**Entscheidungsvorschlag über eine Machbarkeitsstudie zu der Petition „Den Giesinger Kirchplatz bauen: Leben statt Verkehr“**

**Sitzungsvorlage Nr. 20-26 / V 12933**

**Beschluss des Mobilitätsausschusses vom 19.06.2024 (SB)**

Abb 1: Zufahrtsrampen (Quelle: LHM)

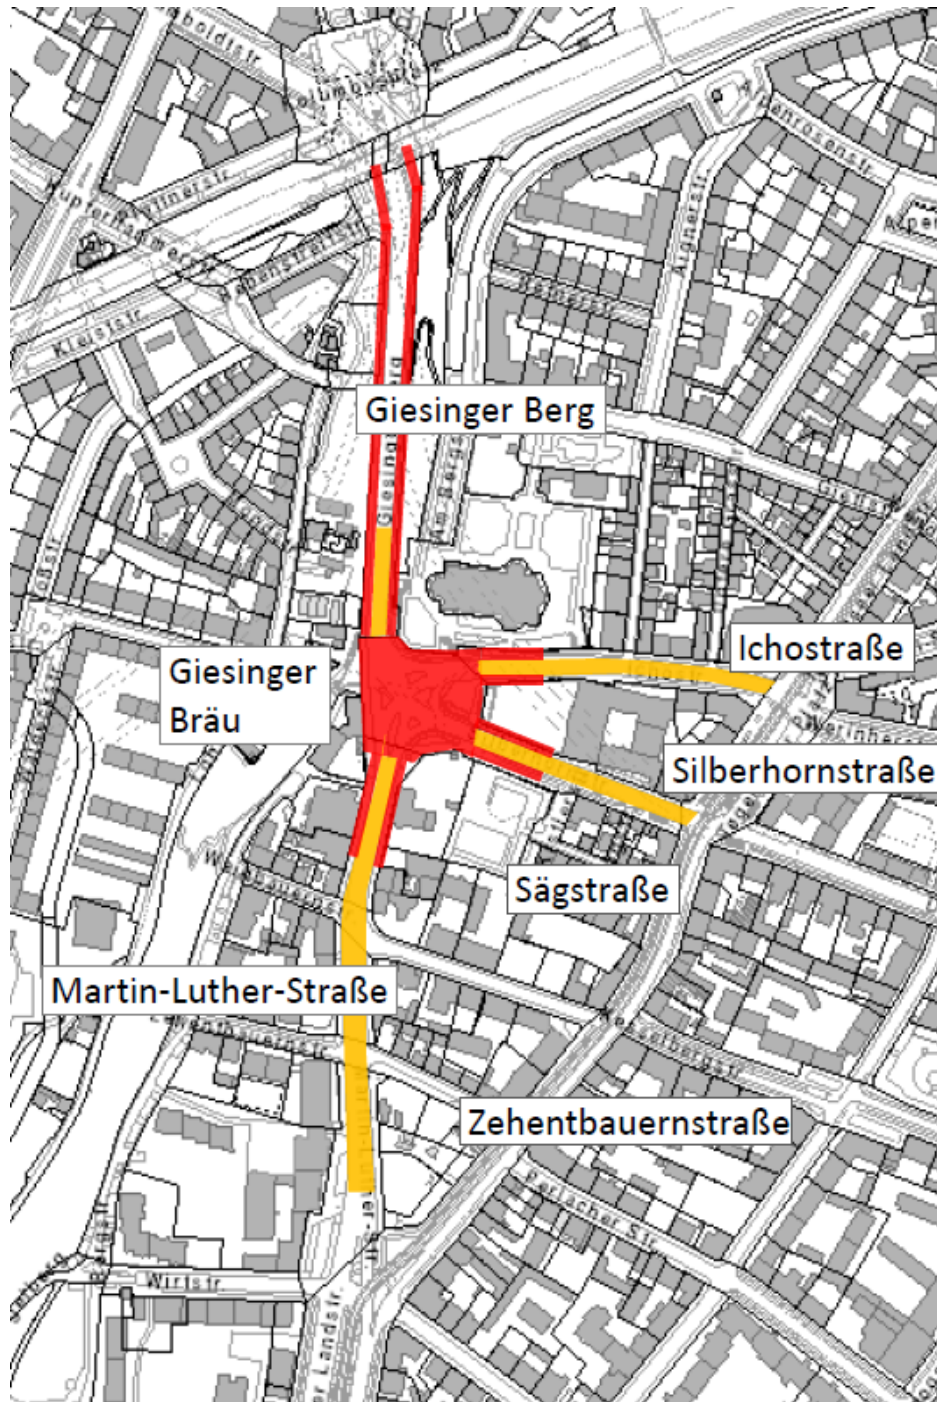
In der folgenden Abbildung sind in Gelb die ermittelten Längen der Zufahrtsrampen dargestellt. In Rot ist der höher gelegte Bereich aufgezeigt und in derselben Farbe die Rampen

Für die Steigung der Kfz-Rampen ist hinsichtlich der Tunnelsicherheit (s. Kapitel 2.4) als Maximalsteigung für Tunnelrampen 5% vorgegeben, für die Tramführung sind 4% Steigung die Vorgabe.

Es würden sich dann folgende Steigungen ergeben, die in Abbildung 1 aufgezeigt sind:

- Martin-Luther-Straße: 4% Steigung, wenn die Rampe direkt nördlich der Wirtstraße beginnt und alle Seitenstraßen nicht mehr angedient werden.
- Silberhornstraße: 5,8% Steigung, bei einer Rampenlänge bis direkt zum Tegernseer Platz
- Ichostraße: 4,6% Steigung, ebenfalls bei einer Rampenlänge bis direkt zum Tegernseer Platz
- Giesinger Berg: 4% Steigung ist die Bestandssteigung, dann müsste die Rampe ebenerdig zu dem unterirdischen Kreisverkehr geführt werden.

Die Silberhorn- und Ichostraße könnten dann nicht mehr für die Trambahn ertüchtigt werden, da sie über 4% Steigung haben.

Diverse Seitenstraßen wie Weinbauern-, Zehentbauern-, Kistler-, Säg- und Aignerstraße wären künftig nicht mehr direkt erreichbar. Das Giesinger Bräu wäre nur noch von Westen über die Bergstraße sowohl für die Anlieferung als auch für die Besucher zugänglich.

Die Rampen für den Fuß- und Radverkehr in Rot würden in der Martin-Luther-, Icho- und Silberhornstraße die 3% Vorgabe aus der Barrierefreiheit einhalten. Am Giesinger Berg bestünde das Gefälle künftig 4,9% statt der bisherigen 4%.

(EABT, Bild 5: Tunnelquerschnitte, S.18)

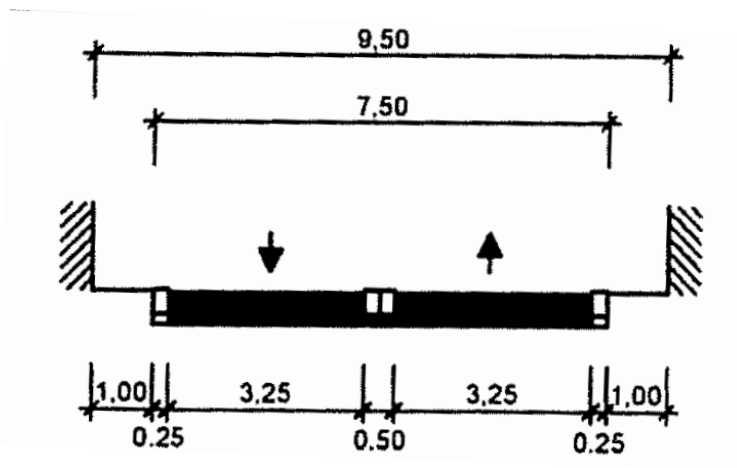
Für den Tunnelquerschnitt im Zu- und Abfahrtsbereich ist gemäß EABT eine Mindestbreite von 9,50m erforderlich.

In Kapitel 2.4 wurde in der Schemaskizze für Tunnelquerschnitte (EABT Bild 5) gezeigt, dass 9,50m lichte Breite für den Kfz-Verkehr notwendig sind.

Für die Tunnelmauern müssten jeweils mindestens 1,00m gerechnet werden.

Seitlich der Fahrbahn würden auf beiden Seiten die Rampen für den Fuß- (2,50m) und Radweg (2,30m) plus Absturzsicherung (0,50m) mit einer Gesamtbreite von 5,30m verlaufen. Fuß- und Radverkehr darf nicht durch den Tunnel geführt werden. Entsprechende Markierungen sind vorzusehen.

Die benötigte Gesamtbreite wäre 22,10m.

Es würden am Giesinger Berg 4,15m und in der Martin-Luther-Straße 3,20m Straßenraum fehlen, der aktuell nicht vorhanden ist.

Ein Tunnelbau ist also auch aus Gründen des nicht vorhandenen Straßenraums nicht möglich.

Bild 46: Ausstattung bei Tunneln von 400 m Länge bis unter 1200 m Länge für  $v_{zul} = 80\text{ km/h}$   
- Systemskizze bei Gegenverkehr

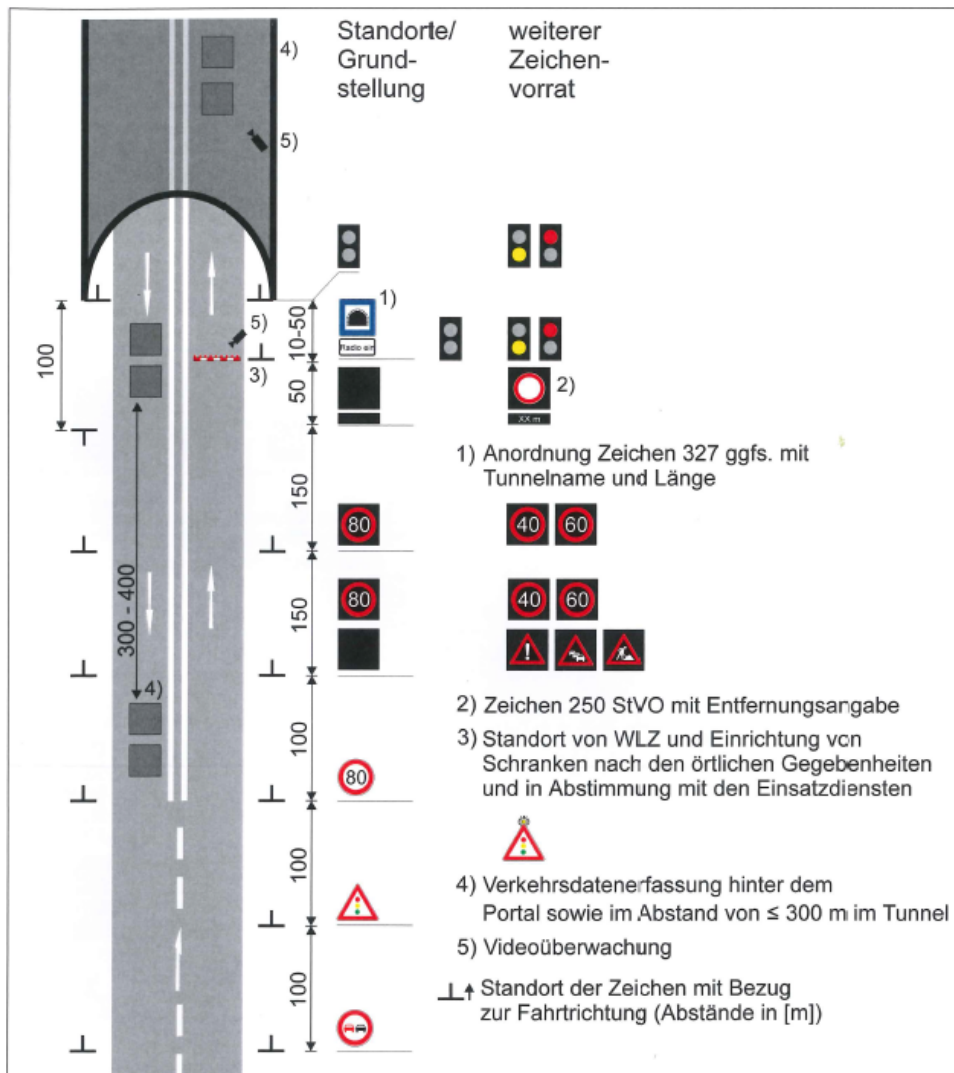
Die Abbildung aus der EABT Bild 46 zeigt auf, welche Verkehrseinrichtungen für einen unterirdischen Kreisverkehr für alle Zuläufe zum Tunnel gefordert werden.

Zusätzlich zu den Verkehrszeichen ist auch eine Lichtsignalanlage und eine Schranke gefordert.
